ÚPN-SÚ MARTIN – ZMENY A DOPLNKY Č. 8 – Regulatívy územného rozvoja – URBANISTICKÝ OKRSOK - 01

ÚPN-SÚ MARTIN – ZMENY A DOPLNKY Č. 8 – Regula­tívy územného rozvoja – URBANISTICKÝ OKRSOK - 19

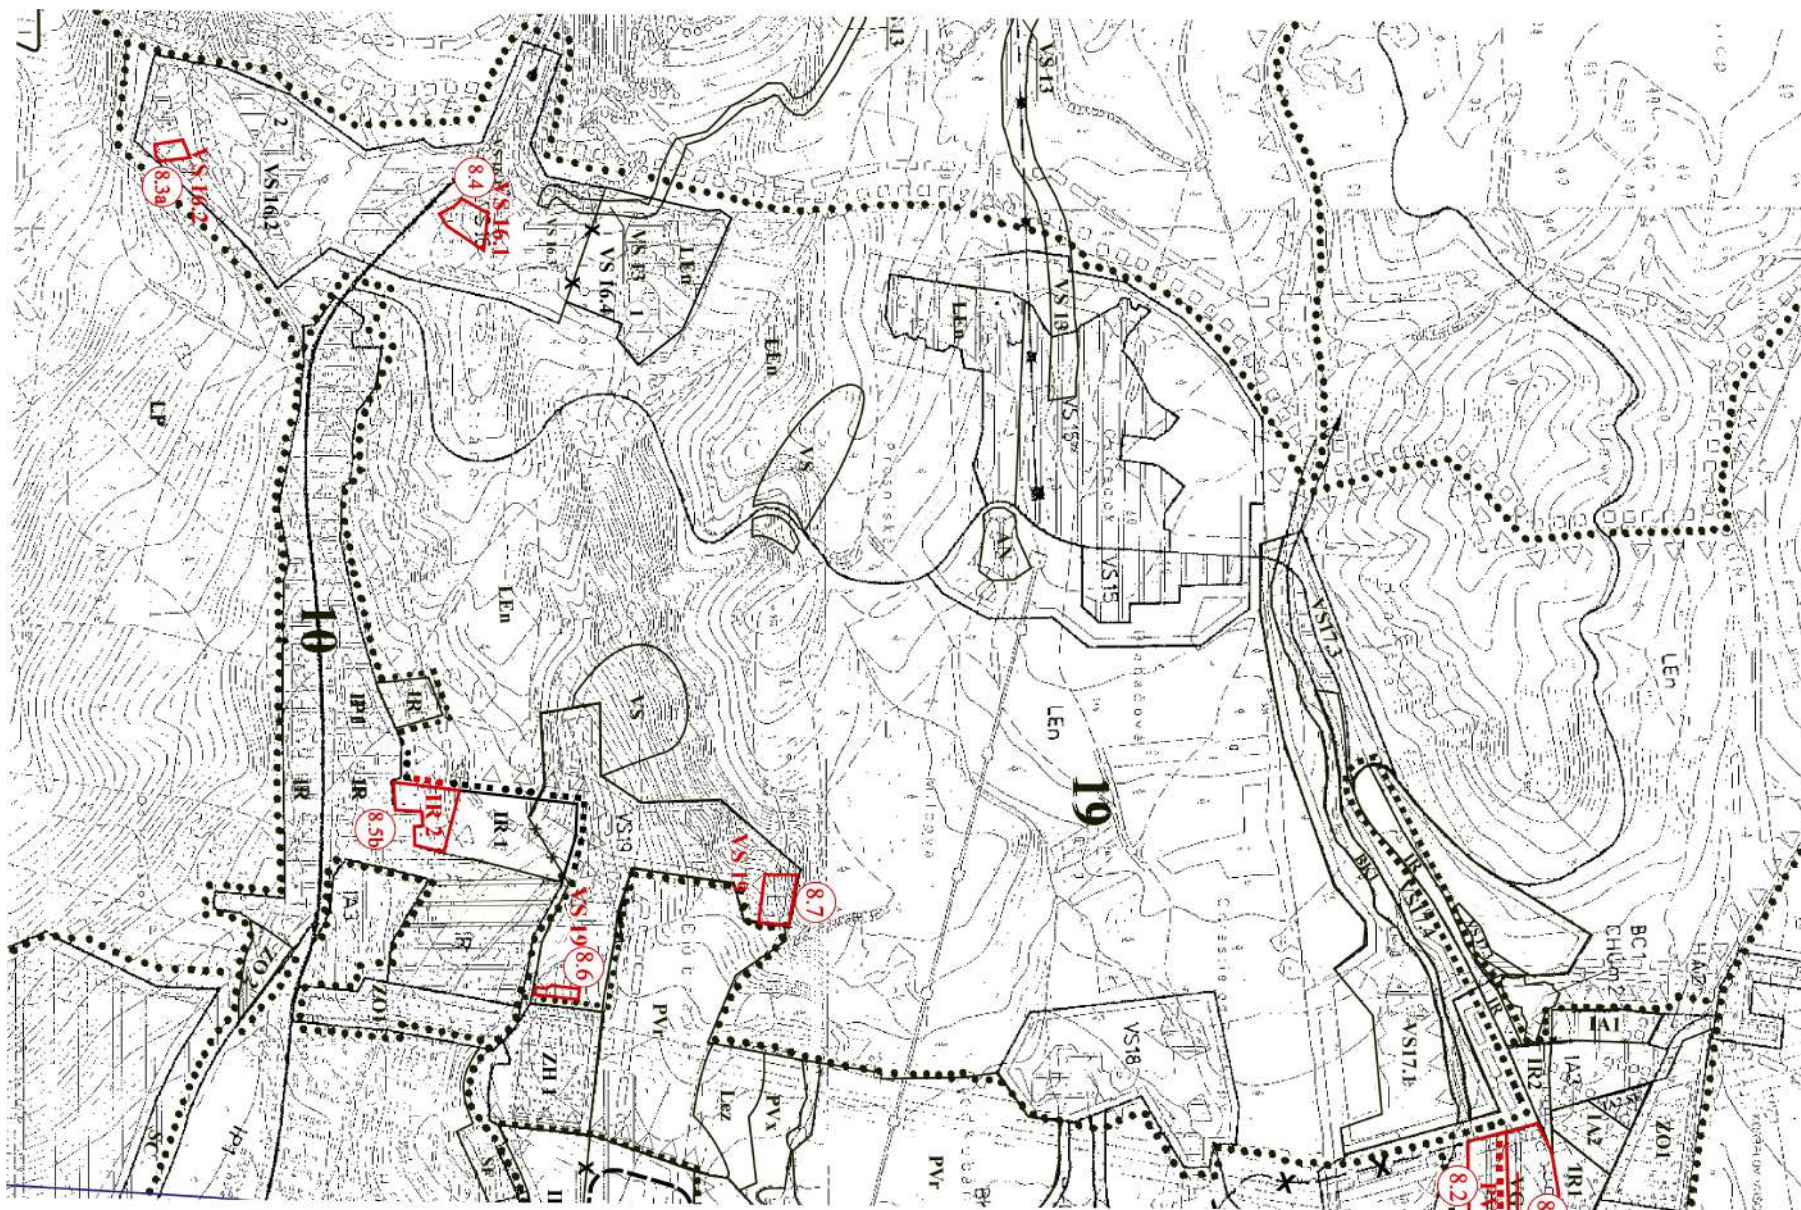
19	VS 16 VS16.1 VS16.2 VS16.3 VS16.4	Existujúce stredisko prímestskej rekreácie, horského turizmu a zimných športov Stráne	–rešpektovať vymedzenú rekreačnú funkciu, –prípustná občianska vybavenosť vyplývajúca z vymedzenej hlavnej funkcie, –akceptovať prioritné funkcie RÚ – pobytové miesto prímestskej rekreácie obyvateľov Martina, nástup na Martinské hole (zima, leto) a do lesoparku, –vybudovať kabínkovú lanovku v prieseku trasy bývalej sedačkovej lanovky s umiestnením údolnej stanice o cca 500 m nižšie, –vybudovať dostatočné parkoviská s dostatočnou kapacitou pre potreby letnej a zimnej rekreácie, –rešpektovať pri stavbe a prevádzke lanovky biocentrum regionálneho významu nachádzajúce sa v jej tesnej blízkosti, –pri rozvoji územia v maximálnej miere rešpektovať existujúcu vzrastlú zeleň, –pri obnove vegetácie uplatňovať dreviny spoločenstiev charakteristických pre danú lokalitu, –rešpektovať a zachovať prírodný charakter Pivovarského potoka a Podhájskeho potoka s brehovými porastmi v zmysle ich funkcie interakčných prvkov, ponechať manipulačný pás pre opravy, údržbu a povodňovú aktivitu v šírke min. 6 m od brehovej čiary Pivovarského potoka a 4 m od Podhájskeho potoka, –rešpektovať plošné vymedzenie a funkčnú náplň lesoparku Martin-Stráne, –neoplocovať pozemky, –zachovať existujúce rekreačné lúky, –<i>plochy pod chatami a manipulačné plochy trvalo vyňať z lesnej pôdy,</i> –v lokalite VS16.1-Centrálna časť strediska Stráne - je prípustný rozvoj lôžkových kapacít v hromadných uby-	–pre lesopark bola spracovaná štúdia „Lesopark Martin-Stráne“ (Akad. arch. Jesenský, Ing. Kovačevová, Martin, 12/1996), –uznesenie MsZ č. 126/04 z 30.09.2004 – kapacity lanovej dráhy max. 2400 os/hod.

Čís. okr	Ind. špec.	Charakter a špecifikácia určujúceho javu, funkcie	ZÁVÄZNÉ REGULATÍVY	Poznámka
			tovacích zariadeniach <i>s max. podlažnosťou 4 NP</i>, v menšej, doplnkovej miere aj v ICHR <i>s max. podlažnosťou 1 NP+podkrovie</i> - len vo vymedzených plochách (grafická časť ÚPN-SÚ), -v lokalite VS16.1 rešpektovať centrálnu časť územia, v nej situovať najmä vybavenosť vyplývajúcu z vymedzenej funkcie územia, plochy ICHR situovať do okrajových polôh lokality VS16.1 len vo vymedzených plochách (grafická časť ÚPN-SÚ), -v lokalite <i>VS 16.1 možnosť predĺženia sedačkovej lanovej dráhy až k záchytným parkoviskám v centrálnej časti SR CR Stráne</i>, -v lokalite VS16.2 - chatová osada Pred Veľkou dolinou je prípustný ďalší rozvoj lôžkových kapacít v ICHR <i>s max. podlažnosťou 1 NP + podkrovie</i> - len vo vymedzených plochách (grafická časť ÚPN-SÚ), -v lokalite VS16.3 - chatová lokalita Osikovo je prípustný rozvoj lôžkových kapacít v ICHR - <i>len vo vymedzených plochách (grafická časť ÚPN-SÚ)</i>, -v hromadných ubytovacích zariadeniach prípustné rozšírenie lôžkových kapacít, -v lokalite VS16.4 - chatová osada Eliášovo je prípustný ďalší rozvoj lôžkových kapacít v ICHR <i>s max. podlažnosťou 1 NP + podkrovie</i> - len vo vymedzených plochách (grafická časť ÚPN-SÚ)

19	VS19	Rekreačná zóna Dúbravy	-rešpektovať vymedzenú rekreačnú funkciu, -<i>max. podlažnosť – 1 NP+podkrovie</i>, -<i>min. veľkosť pozemku na 1 chatu – 1200 m²</i>, -<i>vo všetkých plochách - max. koeficient zastavaných plôch, aj jednotlivých pozemkov - 0,15</i>, -<i>max. zastavanosť hlavným objektom (chata) – 100 m²</i>, -rešpektovať a zachovať prírodný charakter potoka Bažinov jarok s brehovými porastmi v zmysle jeho funkcie interakčného prvku,	- pre lesopark bola spracovaná štúdia „Lesopark Martin-Stráne“ (Akad. arch. Jesenský, Ing. Kovačevová, Martin, 12/1996)

ÚPN-SÚ MARTIN – ZMENY A DOPLNKY Č. 8 – Regulatívy územného rozvoja – URBANISTICKÝ OKRSOK - 20

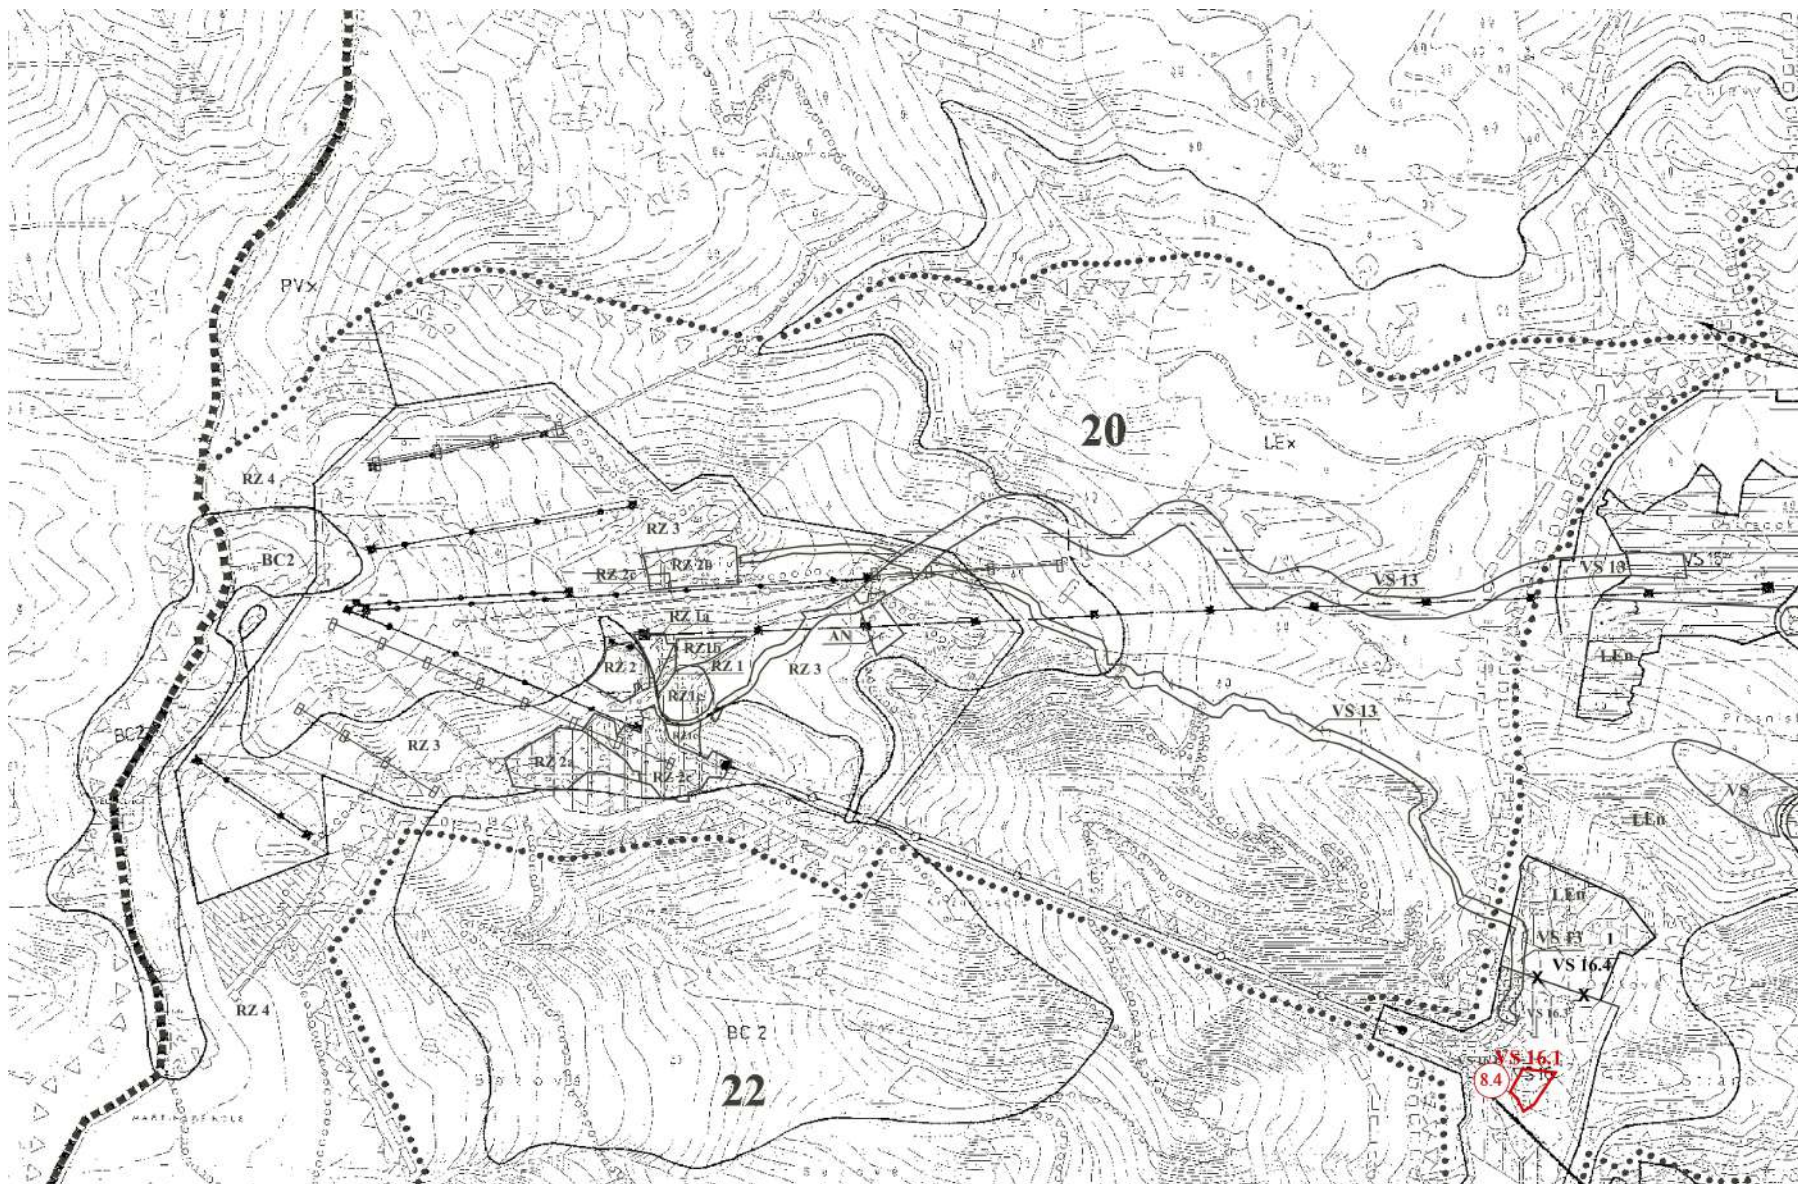
Čís. okr	Ind. špec.	Charakter a špecifikácia určujúceho javu, funkcie	ZÁVÄZNÉ REGULATÍVY	Poznámka
20		Výstavba v plochách RZ1,2,3	–výstavba v rekreačnom útvare musí rešpektovať existujúce a navrhované zjazdové trate, <i>vleky, lanovky (sedačkové a kabínkové)</i>, ktoré sú vymedzené v grafickej časti ÚPN-SÚ Martin, –v rámci územia riešiť centrálnu parkovaciu plochu, <i>prípadne parkovaciú podzemnú garáž</i> pre hromadné ubytovanie a ICHR lokality RZ2b (zabezpečené voči úniku ropných látok do podzemných vôd) pred povolením ich výstavby alebo súčasne spolu s ich výstavbou, –max. počet stoličiek v reštauračných a stravovacích zariadeniach – 500 + s navýšením o 300 stoličiek, <u>V stredisku horského turizmu, turistiky a zimných športov RÚ Martinské hole rešpektovať :</u> 1. max. možnú dennú návštevnosť v súlade s platným ÚPN VÚC ŽK (Agl. RÚ Martinské hole – 13 000 Z, spôsob rozvoja územia – nová výstavba SRT Ostredok, dobudovanie vybavenosti pre RK v SRT Martinské hole), –max. možnosť navýšenia ubytovacích kapacít o 980 lôžok v zónach 20 – RZ1 a RZ2 podľa etapizácie výstavby: - I. etapa, max. počet lôžok 440 – lokality v RÚ Martinské hole, - II. a III. etapa, max. počet lôžok 270+270 – možnosť výstavby v RÚ Martinské hole je podmienená vybudovaním kabínkovej lanovky KL 2 z m.č. Stráne na Martinské hole a <i>podmienkami z hľadiska dopravy</i>, 2. zachovať charakter vysokohorskej lesnej krajiny bez úplnej likvidácie lesného porastu, čo je možné dosiahnuť jedine tým, že k odstráneniu drevín dôjde len v rozsahu veľkosti pôdorysu jednotlivých objektov, 3. v zastavaných lokalitách udržať horský charakter lesa so zakmenením, <i>Pri ďalšom rozvoji územia je potrebné:</i> –zrekonštruovať mostné objekty a priepusty tak, že šírkové parametre objektov budú také, aká bude šírka pozemnej komunikácie po rozšírení, resp. stavebnej úprave, –urobiť opatrenia na spevnenie svahu v úseku, kde je vybudovaný, aj keď technicky nevyhovujúci, oporný múr, –pri ďalšom rozvoji územia rozšíriť prístupovú cestu na požadované parametre, resp. vybudovať výhybne, Objekty ICHR: –max. zastavaná plocha 100 m² vrátane plôch terás a vstupných schodísk, –jednoduché pôdorysy (bez odskokov, výstupkov), –krytina: falcovaný plech (vietor 100 km/h), –prestrešenie sedlovou strechou sklon 30° až 45° bez odkvapových žľabov, bez úrovni (smer vetra z-v), –orientácia odkvapov – smer ku svahu, rešpektovanie vrstevníc pri osádzaní objektu, –výška hrebeňa cca 7,8-8,0 m od +0,000, –úroveň +- 0,000 min. 50 cm nad terénom (opt. 1 m), –pri výstavbe použiť prírodný materiál, Objekty hromadného ubytovania: –hlavná funkcia prechodné bývanie+občianska vybavenosť, –maximálny počet nadzemných podlaží 5+obytné podkrovia, max. počet podzemných podlaží - 2 podľa terén-

20	RZ2	<u>Zóna ICHR RÚ Martinské hole</u> v stredisku horského turizmu, turistiky a zimných športov Martinské hole	–rešpektovať vymedzenú funkciu individuálnej chatovej rekreácie, –<i>občiansku</i> vybavenosť riešiť v rámci objektov (wellness, bufet, infokancelária, ap.) –v rámci územia rešpektovať plochu pre umiestnenie objektu konečnej stanice lanovky KL2, –max. zastavaná plocha na chatu do 100 m², výška zástavby max. 1 NP+podkrovie, <i>maximálne 1 podzemné podlažie podľa terénnych daností,</i> –<i>rešpektovať hotel Martinské hole,</i> –<i>rešpektovať max. počet lôžok 440,</i> –pri výstavbe rekreačných chát v území zachovať jednotnú architektúru objektov – použiť prevažne prírodné materiály (drevo, kameň,...), –časť územia vymedziť na doplnkové športové aktivity, –pozemky patriace k jednotlivým rekreačným objektom neoplocovať a umožniť tak ľahšiu migráciu voľne žijúcich živočíchov, –pri rozvoji územia v maximálnej miere rešpektovať existujúcu vzrastlú zeleň, –pri obnove vegetácie uplatňovať dreviny spoločenstiev charakteristických pre danú lokalitu, v celom území zabezpečiť dominantnosť prírodného prostredia, –rešpektovať charakter vysokohorskej lesnej krajiny bez úplnej likvidácie <i>lesnej pôdy</i>	–územie je súčasťou navrhovaného územia európskeho významu Lúčanská Malá Fatra SKUEV 0668, navrhovaného CHVÚ MF SKCHVU 013 a navrhovanej CHKO Lúčanská Malá Fatra
